ECO-ZONE LANGS HET LUYE GAT

ARO REACTIE

REACTIE OP DE ARO

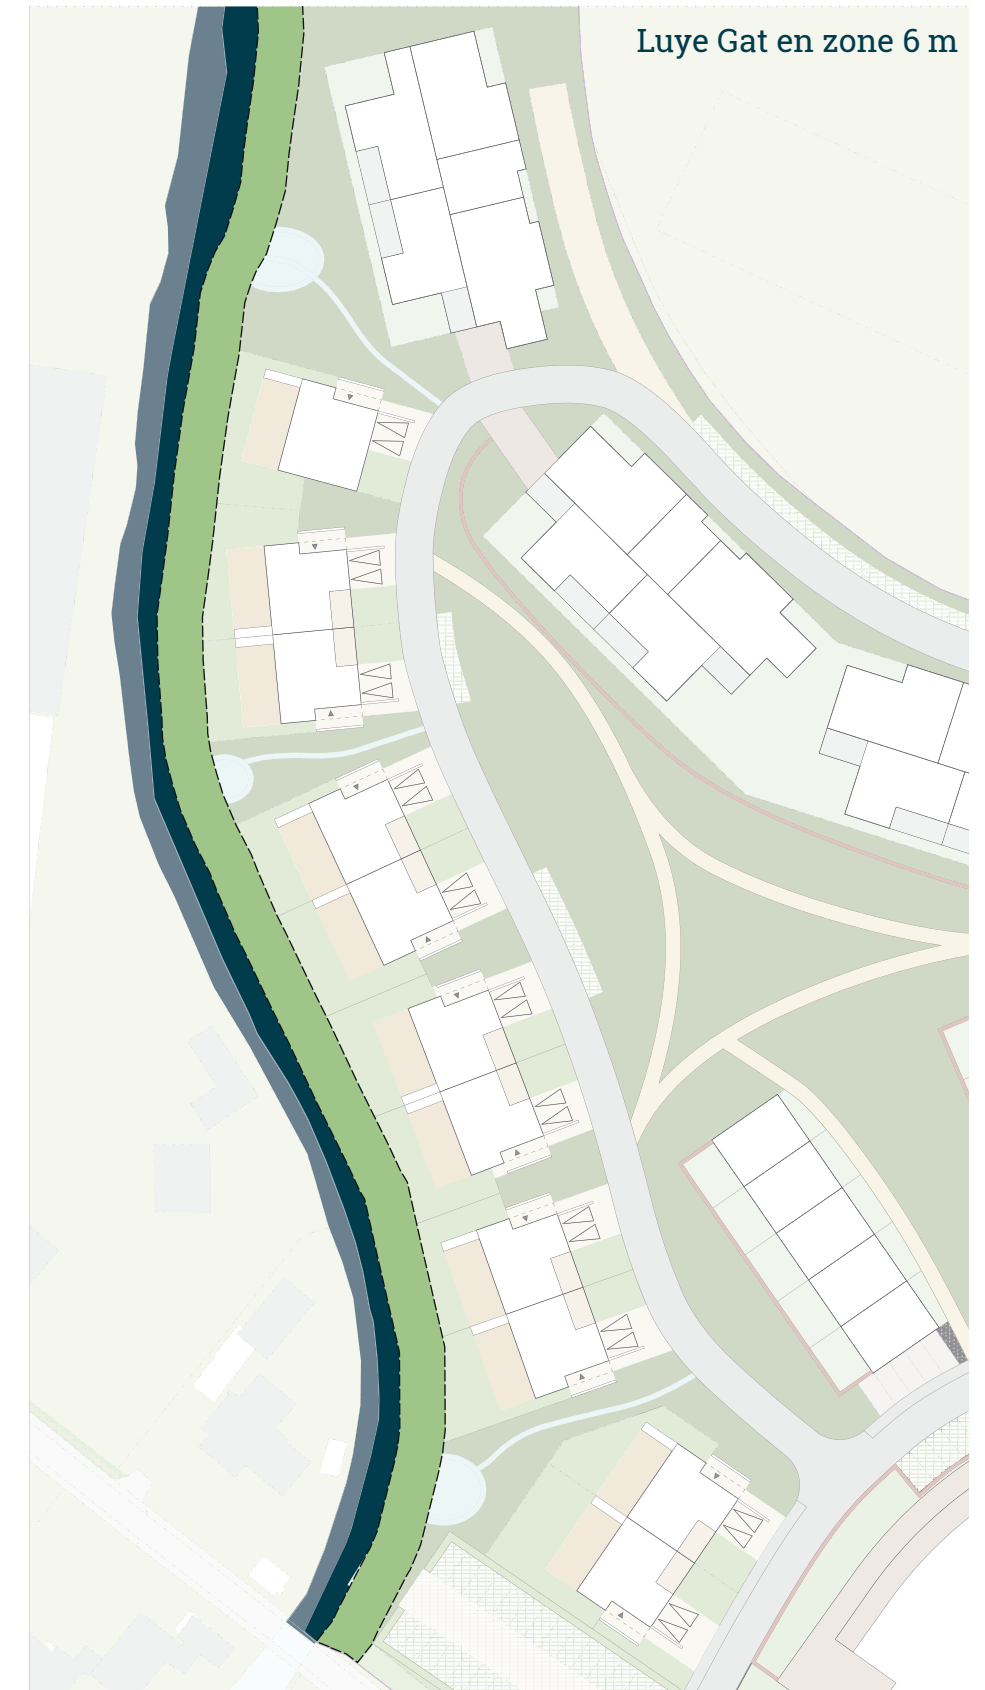
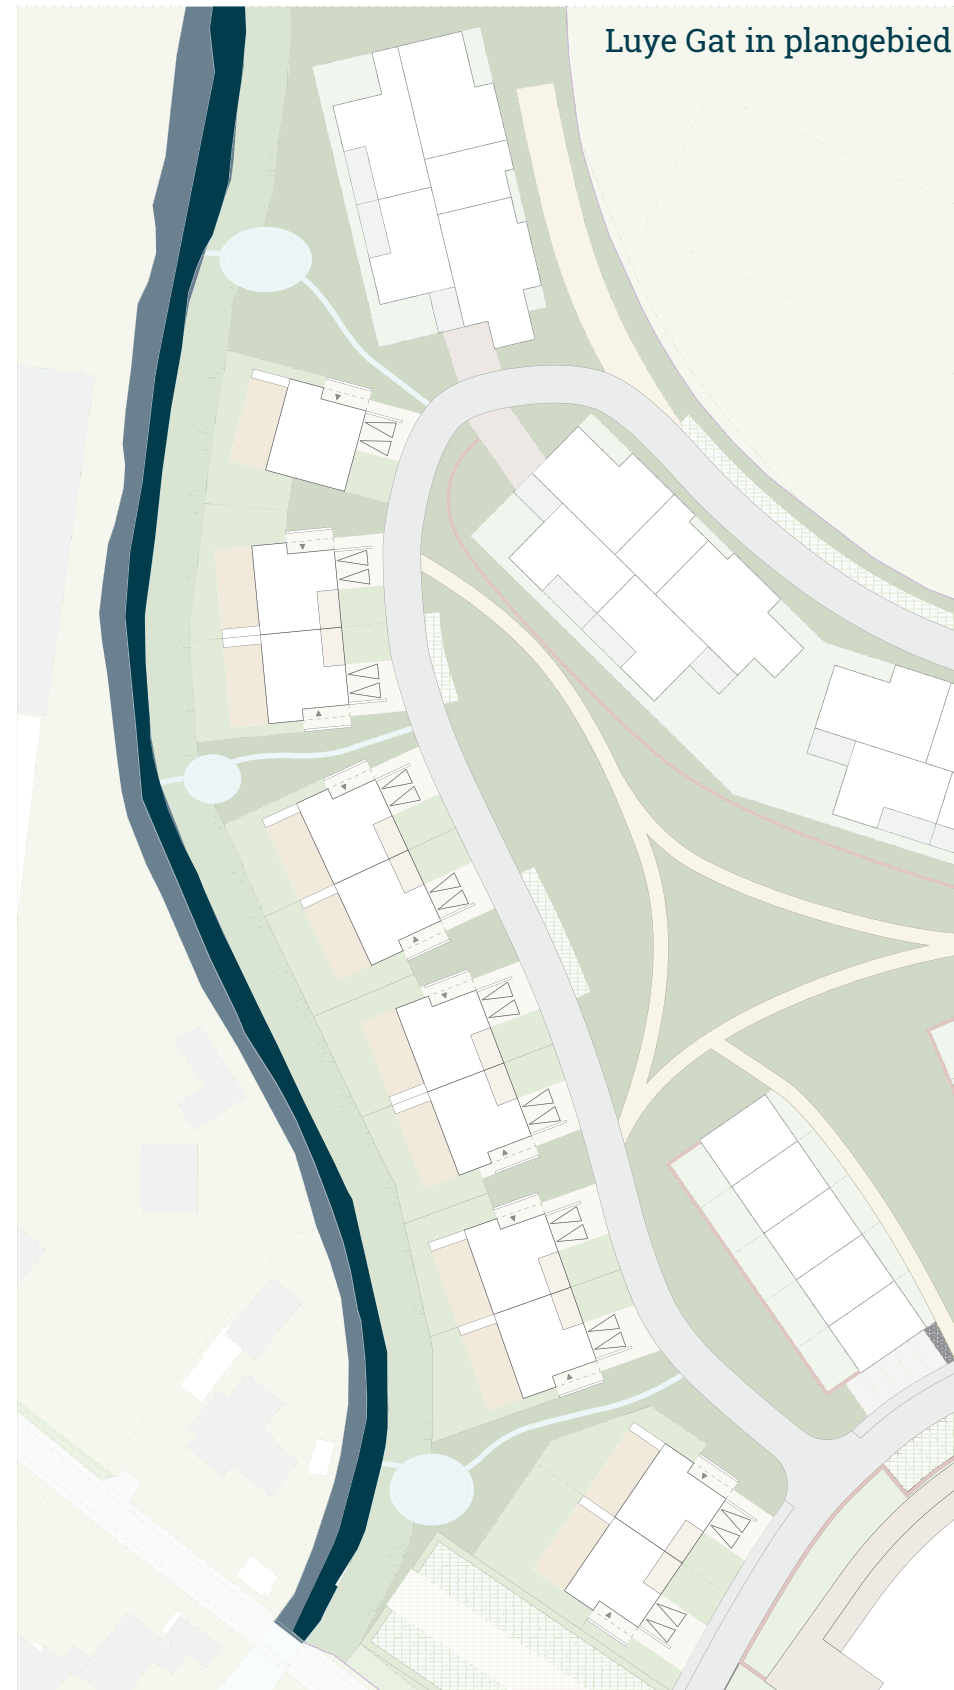
De ARO ziet dat het plan is verbeterd voor wat betreft de meer natuurlijke inrichting van het groen. De aangepaste kaart en visualisaties geven daarvan een goed beeld. De commissie is alleen nog niet tevreden over de ecologische zone langs het Luye Gat. Uitgangspunt is een zone van 12 m breed, maar deze wordt niet op elke plek gerealiseerd. Op de doorsnede lijkt de daadwerkelijke breedte 6 m te zijn, met daarnaast een zone van 5 m die bij de tuinen van de tweekappers hoort en waarvan niet duidelijk is in hoeverre deze bijdraagt aan de ecologische functie. Het is wenselijk om de 6 m brede oeverstrook en de achterzijde van de tuinen in elkaar te laten overlopen en er zoveel mogelijk één geheel van te maken. In elk geval moeten duidelijke randvoorwaarden worden gesteld aan de achterzijde van de tuinen, geen afscheidingen te maken of verharding toe te passen. Collectief beheer ervan zou ook een oplossing kunnen zijn om versnippering te voorkomen. Met name aan de noordzijde lijkt de ecologische zone te knippen. De ARO beseft dat de woningen nodig zijn voor de financiële haalbaarheid van het plan, maar adviseert toch om de meest noordelijke tweekapper achterwege te laten of te vervangen door één woning, ten gunste van een voldoende brede ecologische verbinding. De commissie doet verder de suggestie om de ecologische zone op één of twee plekken openbaar toegankelijk te maken zodat deze ook beleefbaar is. De commissie vertrouwt erop dat deze aanbevelingen worden meegenomen bij de verdere planuitwerking.

Wij hebben kennis genomen van het standpunt van de ARO met betrekking tot de zogenaamde ecologische zone langs het Luye Gat.

Onzerzijds is naar aanleiding van de eerste planbeoordeling door de ARO getracht zo veel als mogelijk in te spelen op de adviezen van de ARO.

Blijkbaar zijn onze aanpassingen met betrekking tot de ecologische zone nog onvoldoende duidelijk overgekomen bij de ARO.

Het is wellicht zinvol om nog eens kort toe te lichten dat bij de transformatie van een nagenoeg geheel verhard bedrijventerrein naar een gebied met gemengde bestemmingen oorspronkelijk geen rekening was gehouden met een ecologische oeverzone. De woonbebouwing met tuinen was direct gesitueerd aan het Luye Gat.

Met name op basis van overleg met GNR en Natuurmonumenten is nader onderzoek verricht naar het realiseren van een ecologische zone. Door Buro Ecogroen is een dergelijk onderzoek uitgevoerd. Dit onderzoeksrapport is de ARO ter hand gesteld.

Wij willen benadrukken dat uit deze rapportage blijkt dat een oeverzone met een breedte van 6 meter en daarnaast drie plekken met een breedte van 12 meter op een onderlinge afstand van ca 150 meter goed past in het zogenaamde model Kamsalamander. Wij tekenen hierbij aan dat in het rapport ook het belang van een soortgelijke ontwikkeling aan de overzijde van het Luye Gat wenselijk wordt geacht. Dit model gaat uit van het principe dat het Hocras-terrein een nieuwe (nog niet bestaande) schakel kan vormen in de bestaande corridor.
